OPINION TECNICA N° 1322-2021-SERNANP-DGANP

INFORME TÉCNICO SUSTENTATORIO “ACTUALIZACIÓN DEL PROGRAMA DE MONITOREO DE EMISIONES GASEOSAS Y DISPOSICIÓN DE EFLUENTES DOMÉSTICOS TRATADOS, DEL ESTUDIO DE IMPACTO AMBIENTAL PARA EL PROYECTO FASE DE DESARROLLO DEL LOTE 67A Y 67B”

Oficio N°00888-2021-SENACE-PE/DEAR

Imagen N° 02: Ubicación del Proyecto y componentes a modificar con el ITS

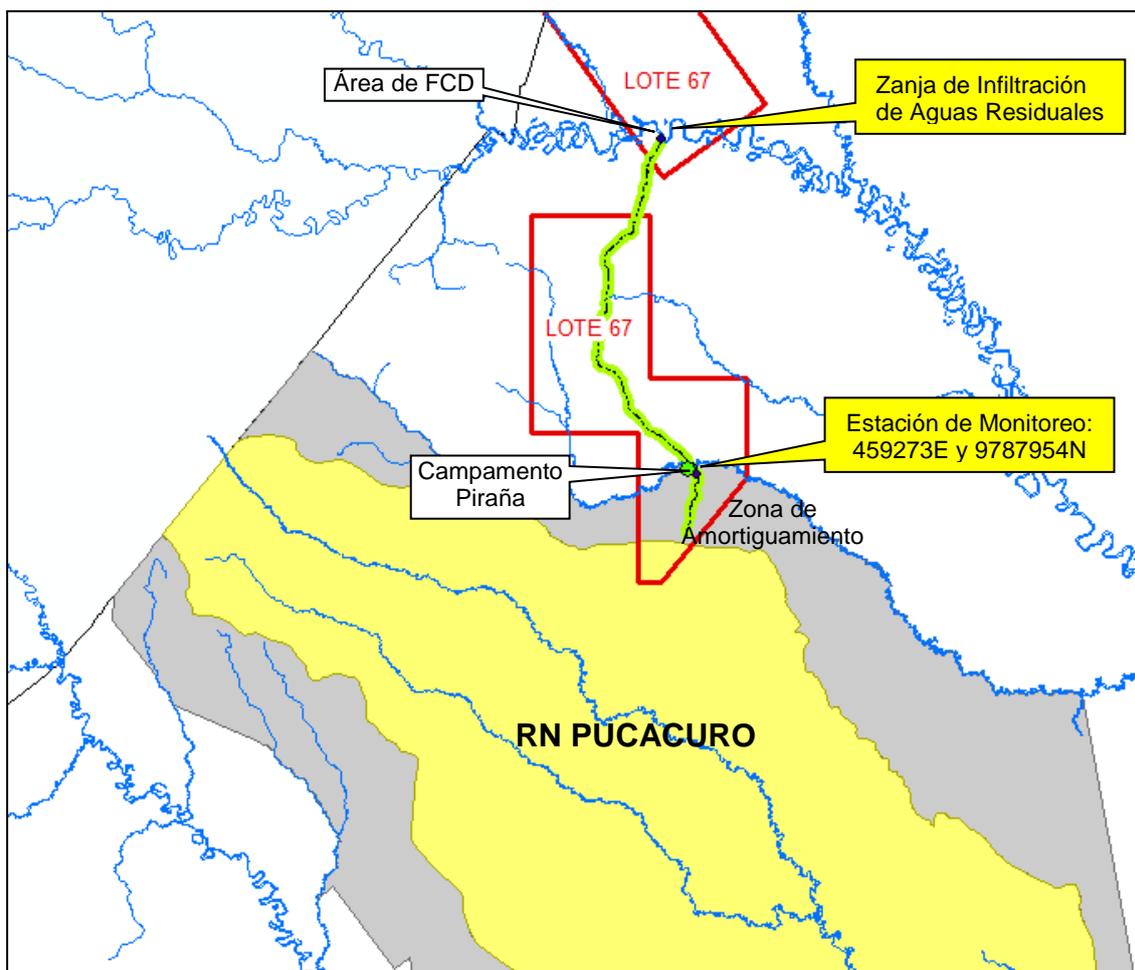
domésticos (Zanjas de Infiltración, y 2) Actualización del Programa de Monitoreo de emisiones gaseosas, este último ubicado en la zona de amortiguamiento de la Reserva Nacional Pucacuro y que mantiene la ubicación aprobada anteriormente.

- 4.2. El titular del proyecto se compromete a no intervenir más áreas que las precisadas en el ITS. Deberá cumplir con lo referido en el ITS respecto a la ubicación de los componentes propuestos a implementarse, los mismos que no deberán ubicarse al interior de la RN Pucacuro y únicamente estar configurados en la zona de amortiguamiento de dicha ANP (Programa de Monitoreo).
